60268-12

AMENDEMENT 2
AMENDMENT 2

Sound system equipment

**Application of connectors for broadcast
and similar use**

Table V – Connectors for high-level circuits between amplifiers and loudspeakers

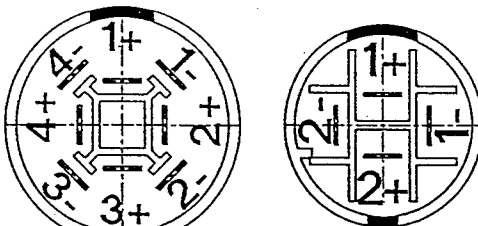
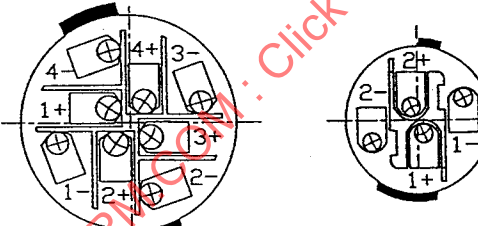
Add the following new section 3 and new clauses 10 and 11:

10 Types of connectors and their applications

Contact designation wiring side	Connector designation	Application
(IEC type designations are under consideration by IEC SC 48B) 8M 4M 	Male connector 4-contact	Cordset
	Female connector 4-contact	Amplifier output Loudspeaker input
	Female/female in-line connector 4-contact	Cordset
(IEC type designations are under consideration by IEC SC 48B) 8F 4F 	Male connector 8-contact	Cordset
	Female connector 8-contact	Amplifier output Loudspeaker input
	Female/female in-line connector 8-contact	Cordset
NOTE – Cordsets, except those for permanent installation, should either have four or eight conductors, equal to the number of contacts of the connectors, or be marked to show which contacts are connected.
